総合資源エネルギー調査会原子力安全・保安部会
原子炉安全小委員会燃料ワーキンググループ
(燃料トピカルレポート) 配付資料

Appendix-A : 第 2 回 WG 付録資料-1	A-1
「PRIME03 コードの改訂モデル」	
Appendix-B : 第 2 回 WG 付録資料-2	B-1
「PRIME03 コードの改良ペレットと改良被覆管への適用」	
Appendix-C : 第 2 回 WG 付録資料-3	C-1
「PRIME03 コードの検証」	
Appendix-D : 第 2 回 WG 付録資料-4	D-1
「PRIME03 コードの適用範囲」	
Appendix-E : 第 4 回 WG 付録資料 1	E-1
「PRIME03 コードに関するコメント回答」	
Appendix-F : 第 5 回 WG 付録資料 1-1	F-1
「PRIME03 コードに関するコメント回答 (その 2)」

PRIME03 コードに関するコメント回答

PRIME03 コードに関するコメント回答 (その2)

図1 熱伝導率の計算値と測定値との比較の例
(第4回WG 付録資料1 コメント回答 No.2 図1の再掲)

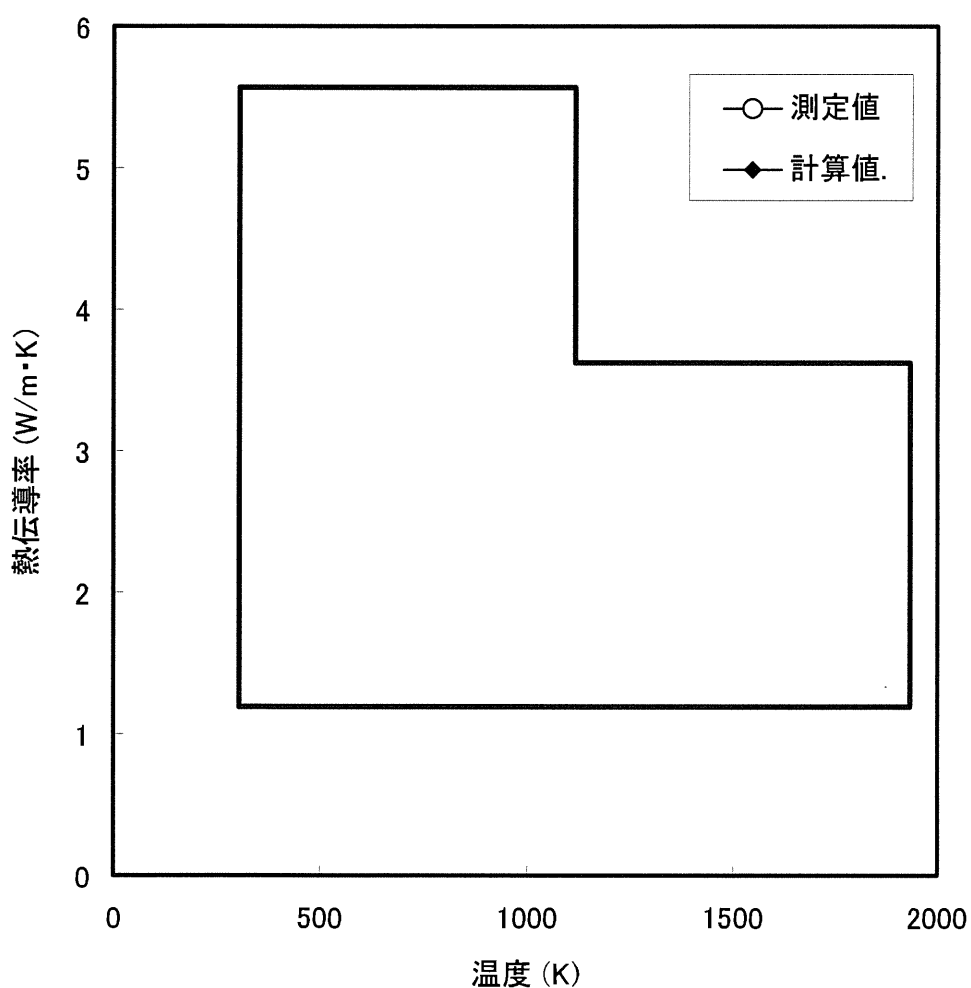
- ①図 1 (10 頁) の熱伝導率測定値の試験条件 (Run1、2、3 の保持時間) を説明すること。
- ②モデル上で、照射欠陥の回復率を保守的に設定していることを説明すること。

図中の測定値は、2F2D2 F6 燃料（試料名：THP-202、燃焼度約 30 GWd/t）の熱拡散率データを試料密度及び比熱（MATPRO-Ver.11 の式）により熱伝導率に換算したもの。
